Parecer Técnico de Licença Ambiental Simplificada (LAS) nº 87-2019 – SIAM 375857/2019

PA COPAM Nº: 00187/1994/003/2008	SITUAÇÃO: Sugestão pelo Indeferimento	
PROCESSO VINCULADO: APEF nº 04185/2008		
EMPREENDEDOR: Raul Fontana de Alvim	CPF:	21.145.156/0001-30
EMPREENDIMENTO: Mineração Campinho LTDA	CNPJ:	21.145.156/0001-30
MUNICÍPIO: Pedro Leopoldo	ZONA:	Rural

PARECER TÉCNICO DE LICENÇA AMBIENTAL SIMPLIFICADA (LAS) Nº 87-2019

Figura 1. Lavra (branco) parcialmente exercida fora da poligonal do processo ANM nº 804.969/1973 (vermelho). Fonte: Google Earth, 2019.

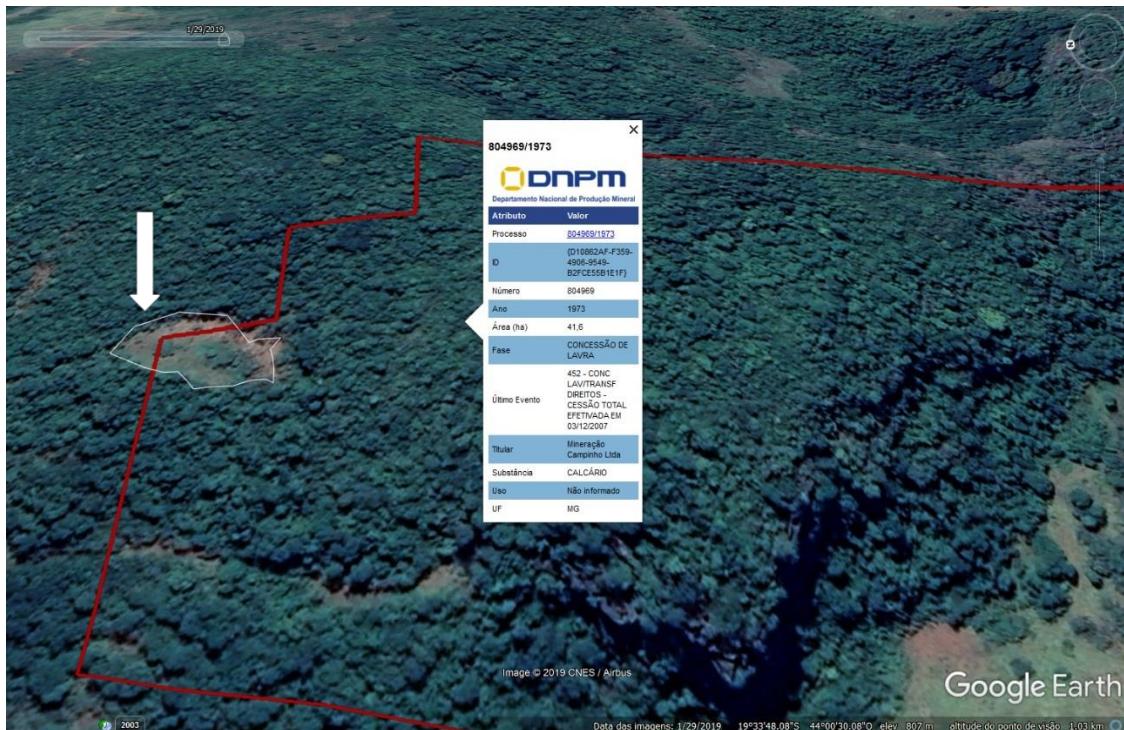
Conforme informado, a lavra é exercida na área da poligonal referente ao Processo DNPM nº 804.969/1973. Entretanto, através da análise de imagens de satélite a equipe da SUPRAM CM verificou que, parte da lavra foi exercida fora do limite da poligonal DNPM nº 804.969/1973 (Figura 1). Diante do exposto, o empreendedor foi autuado por operar sem licença através do Auto de Infração (AI) nº 129.427/2019. Para subsidiar a autuação foi lavrado o Auto de Fiscalização (AF) nº 107.384/2019 (protocolo SIAM 0376495/2019).

Figura 2. Reserva Legal do empreendimento (hachurada em verde). Fonte: Planta Altimétrica, folha 39 do PA 00187/1994/02/1998.

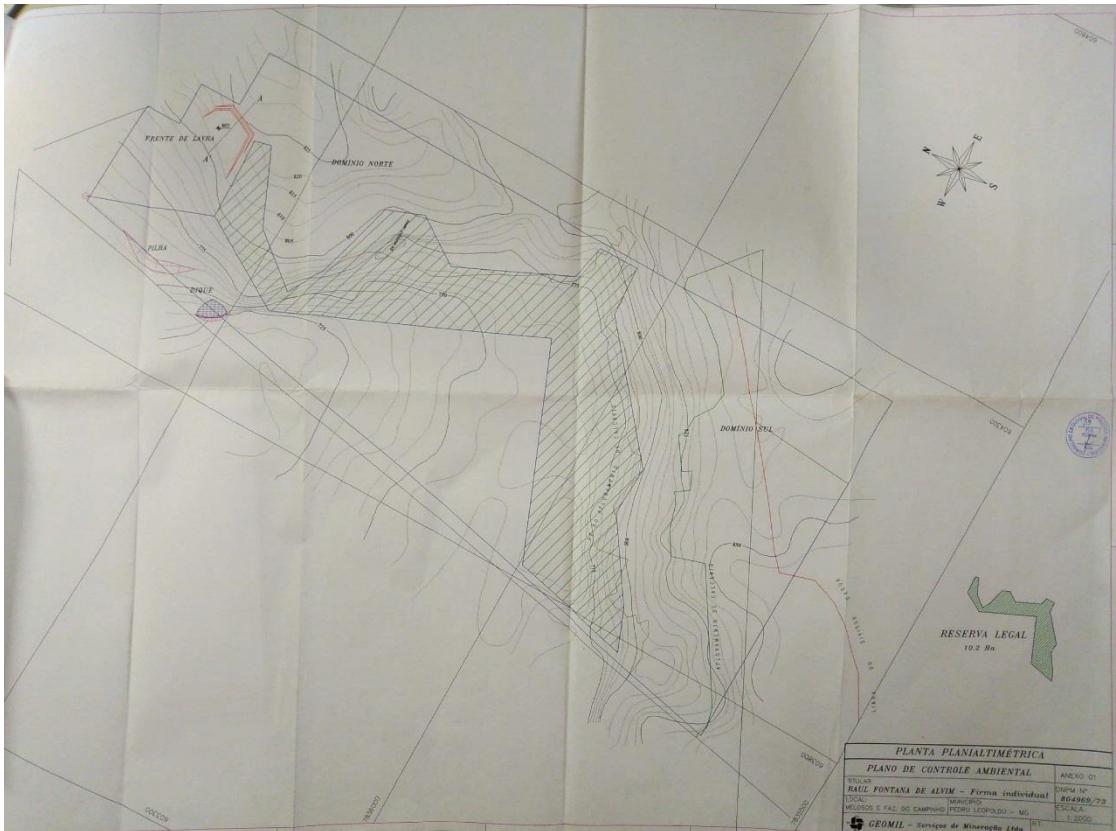
Entretanto, de acordo com o Anexo 1, folha 39, do PA 00187/1994/02/1998, a RL avaliada no âmbito da LO era contígua ao empreendimento (Figura 2). No PT DINME nº 362/2000 consta a informação de que a demarcação de 10,2 ha de RL ao longo das faces do afloramento lavrado englobaria todas as cavidades da encosta do maciço conhecidas à época, protegeria a dolina, atenderia aos requisitos legais, e reduziria o potencial impacto do empreendimento sobre a cavidade ao redor do Abrigo Estreito.

Diante do exposto, e considerando que a propriedade Melosos e Machado possui 50 ha, foi constatado que a RL averbada equivale a 18,46% de sua área, valor inferior aos 20% preconizados pela Lei Estadual nº 20.922/2013. Além disso, o impacto da relocação da RL sobre a mitigação de impactos do empreendimento sobre o patrimônio espeleológico não foi avaliado.

Figura 3. Planta de Inventário Florestal contendo a área com supressão prevista (vermelho) e as parcelas do inventário florestal (verde). Fonte: APEF nº 04185/2008.

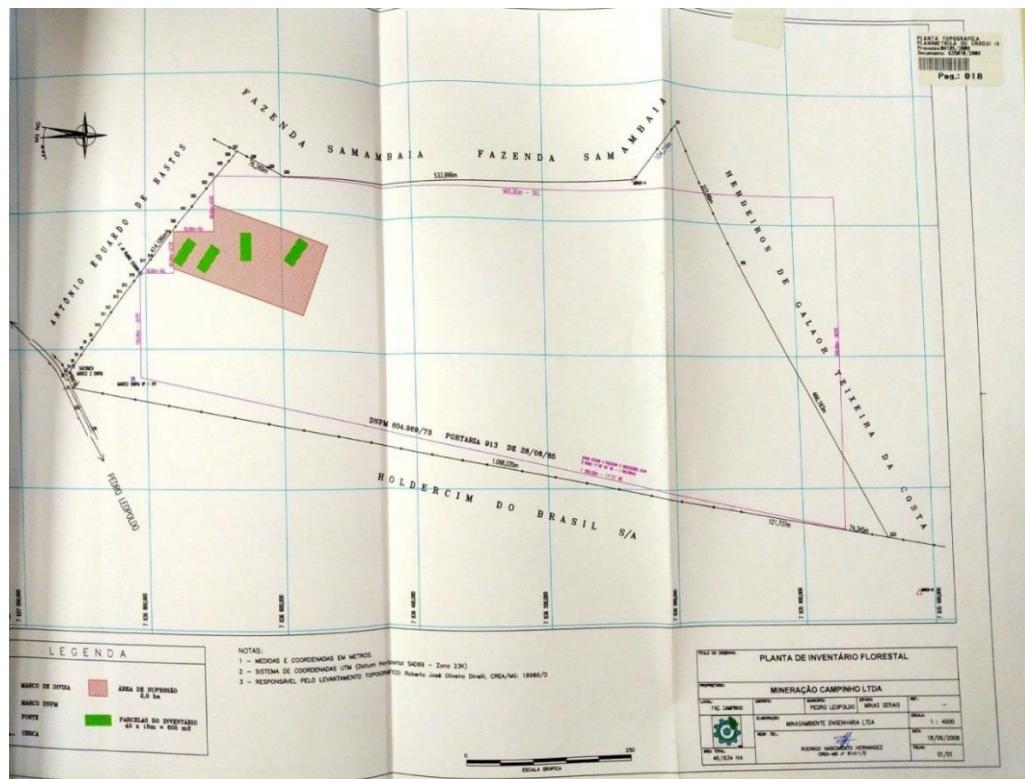
Durante a análise do processo foi observado que a supressão vegetal e a exploração mineral pleiteadas no âmbito da REVLO divergem da área licenciada no âmbito da LO nº 804/2000, constituindo uma ampliação da Área Diretamente Afetada - ADA pelo empreendimento. Nesse sentido, é relevante destacar que, parte da área cuja supressão foi solicitada no âmbito da APEF nº 04185/2008 (Figura 3), e cuja exploração é pleiteada no âmbito da REVLO (Figura 4), engloba a RL existente no momento de concessão da LO.

Confrontando os mapas apresentados nas figuras 3, 4, 5 e 6 deste parecer, é possível verificar que algumas das cavidades e suas respectivas áreas de influências estão situadas na área prevista para supressão da vegetação e avanço da lavra no âmbito da REVLO. Nesse sentido, cabe salientar que, no momento da concessão da LO, o órgão ambiental desconhecia a

Figura 6. Traçado de 250m a partir da lavra (amarelo), e Processo DNPM 804.969/1973 (vermelho).
Fonte: Google Earth, 2019.

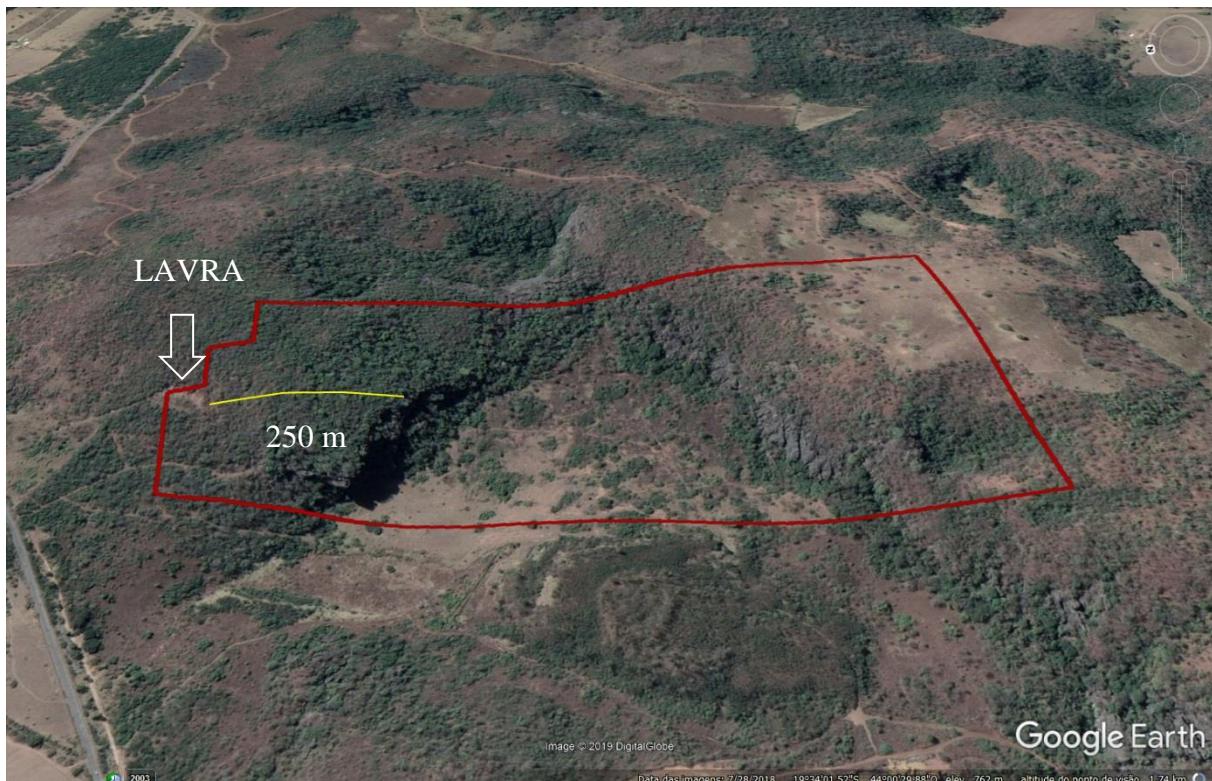
existência da maior parte dessas cavidades. Assim, é possível que a lavra esteja sendo operada dentro dos limites da área de influência das cavidades (250 m) estabelecidos pela Resolução CONAMA 347/2004, sem que seus impactos tenham sido avaliados. Diante do exposto, recomenda-se que seja realizada uma fiscalização ao local a fim de verificar se houve dano ao patrimônio espeleológico.

Figura 8. Limite da poligonal ANM nº 804.969/1973 (vermelho), referente ao ano de 2008, com intervenção, em área anteriormente coberta por vegetação nativa destacada pela seta. Fonte: Google Earth.

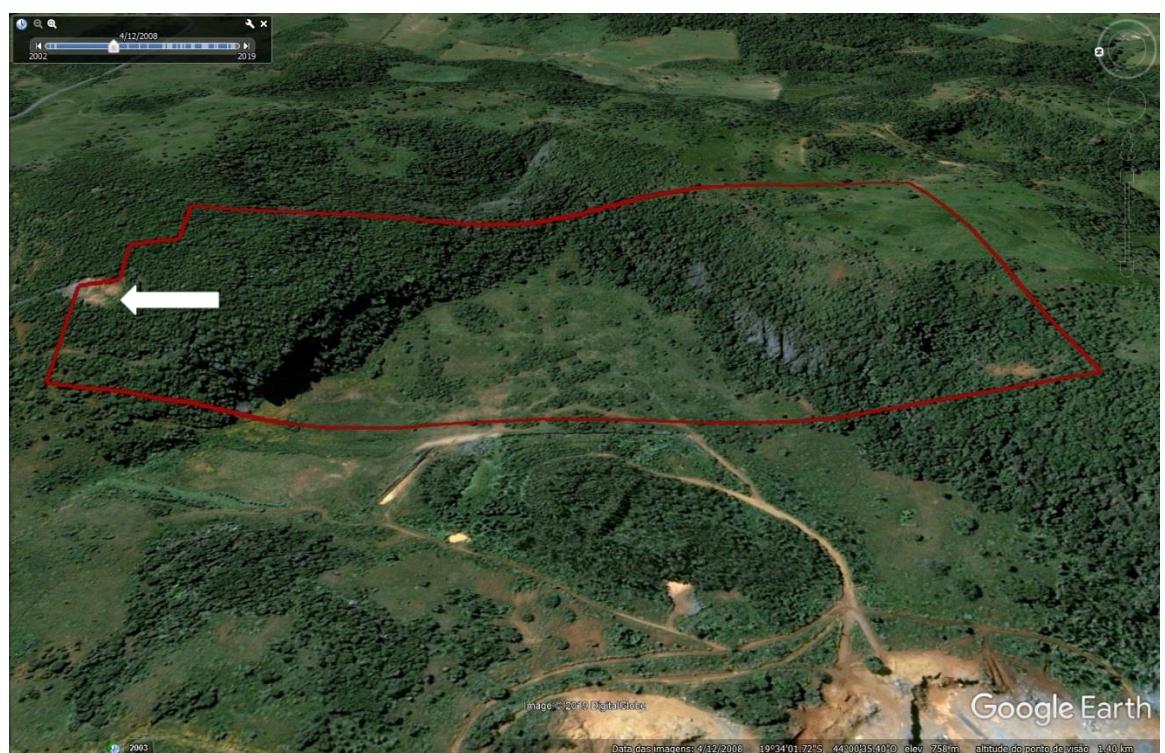
No RADA (protocolo SIAM: 0635003/2008), o empreendedor afirma que não houve licença de desmate. Entretanto, a partir da série histórica de imagens do Google Earth (Figuras 7 e 8) foi possível verificar que em 2008 foi iniciada a lavra em uma área de 0,27 ha não operada anteriormente, e coberta por vegetação nativa. Portanto, a SUPRAM CM concluiu que houve desmate sem licença do órgão competente, tendo sido o empreendedor autuado através do AI 129.428/2019. A condicionante foi considerada descumprida.
